Ondergrondse stookolietank

Datum keuring: 12/12/2025 **Inspecteur:** Thibault Vanhoutte
ID-label:

Type Comformiteitsattest controle reservoirs Vlaanderen beperkt onderzoek volgens VLAREM

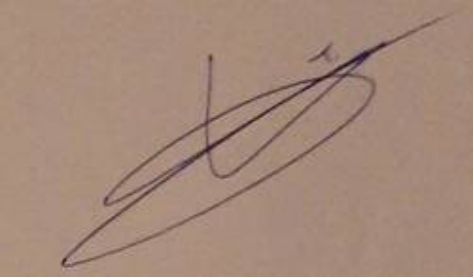
Er werd een lekkage vastgesteld aan de ontluchtingsbuis van deze tank tussen de koppeling van de fluit en de ontluchtingsbuis. Dit lek geeft geen kans op bodemvervuiling. Er kan niet worden nagegaan of de tank volledig dicht is zonder dat eerst het bovenvermelde lek opgelost is.

Een ontluchtingsbuis die zich buiten de toezichtput bevindt dient uit te monden op een minimale hoogte van één meter boven het maaiveld.
